*Oggetto.* [ID\_VIP:4772] CERIGNOLA, STORNARA (FG): Impianto per la produzione di energia da fonte eolica costituito da 13 aerogeneratori, ciascuno di potenza pari a 4,2 MW per una potenza complessiva pari a 54,60 MW, localizzato nel Comune di Cerignola (FG) in località "Torre Giulia" e con parte delle opere di connessione ricadenti nel Comune di Stornara (FG).

**Proponente:** Società Torre Giulia Wind S.r.l.

**Parere tecnico istruttorio della Direzione generale archeologia belle arti e paesaggio**

Figura 2. Area buffer di 9 km Lettura del PPTR Struttura antropica e storico-culturale

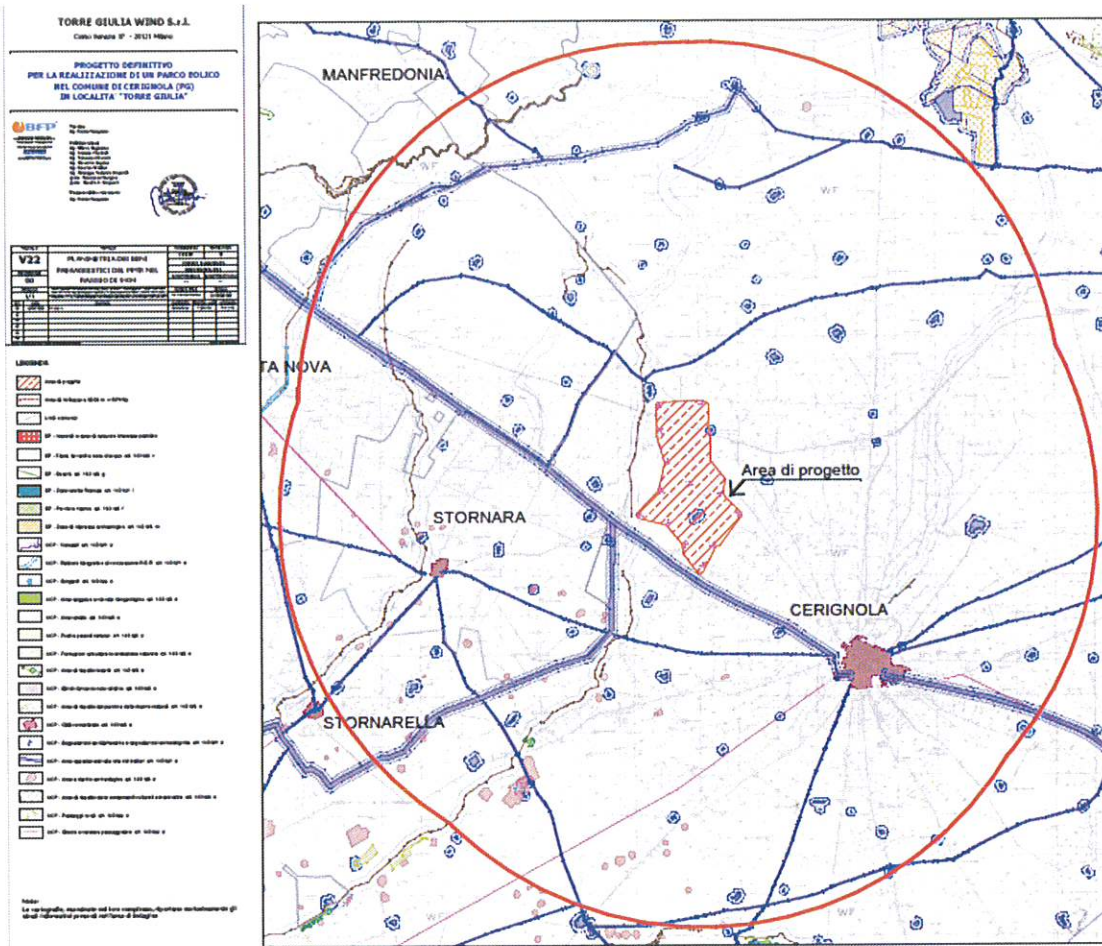
La Soprintendenza segnala inoltre tre possibili interferenze:

- l'aerogeneratore WTG 2 risulta contiguo ad un villaggio neolitico, riconosciuto da foto aerea;
  - i cavidotti di interconnessione WTG 6 e WTG 7 e fra WTG 12 e WTG 13 presentano interferenze dirette con un tratto di viabilità di età romana, nota da bibliografia e da foto aerea;
  - il cavidotto di connessione alla Stazione Elettrica presenta un'interferenza diretta con un tratto di viabilità antica.
- Tutto ciò considerato, lo scrivente Servizio, nel recepire le perplessità della Soprintendenza sull'intervento in oggetto, concorda nel non attivare la procedura di cui al co. 8 del citato art. 25, D.Lgs. 50/2016, dal momento che le problematiche archeologiche sopra evidenziate risultano assorbite dalle maggiori criticità di ordine paesaggistico».

**Figura 4.** Stralcio della Tav. DW19045D-V08 impianti FER autorizzati in rosso e autorizzati e realizzati in verde nell'area vasta di impatto cumulativo di 20 km.

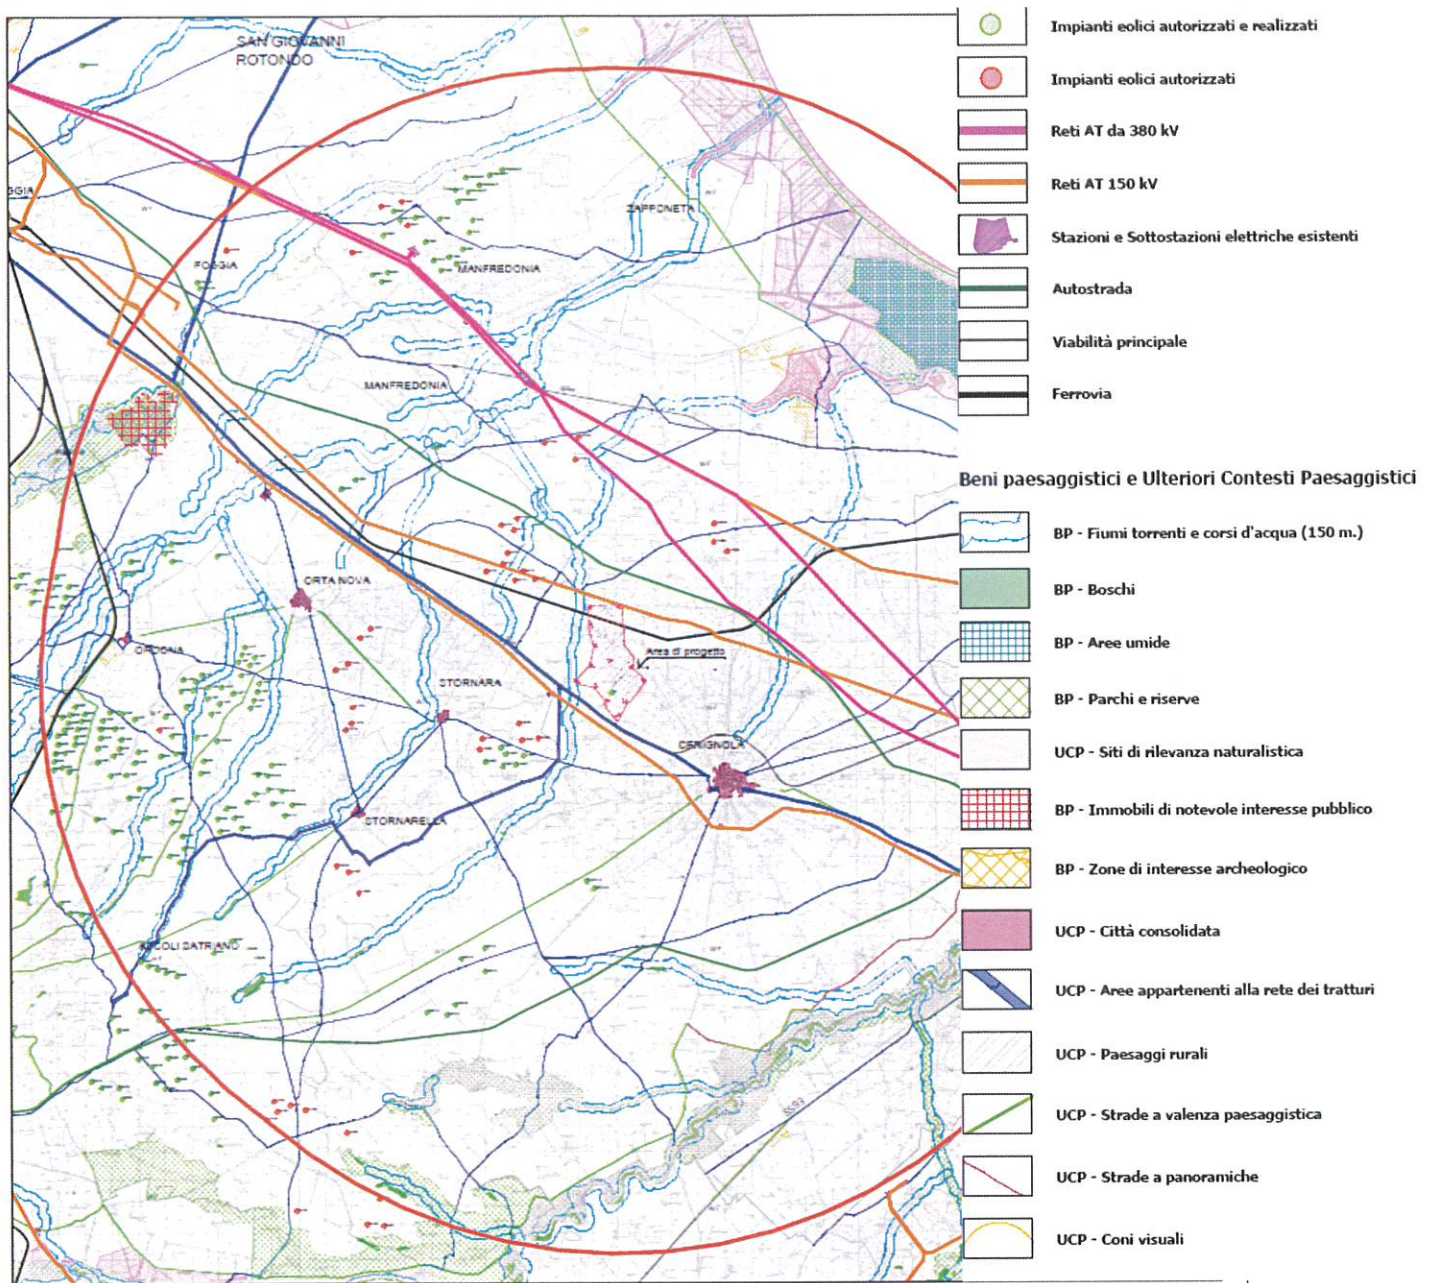
In merito alla valutazione degli impatti cumulativi, si rileva che il parco eolico in esame è previsto in un'area con un'alta concentrazione di impianti eolici e la cui visibilità risulta ampia a causa della sua posizione in un territorio totalmente pianeggiante e privo di rilievi montuosi.

- n. 5 impianti eolici autorizzati e non realizzati, n. 2 impianti eolici autorizzati e realizzati, per un totale di circa 50 aerogeneratori;
- n. 28 impianti fotovoltaici autorizzati e realizzati.
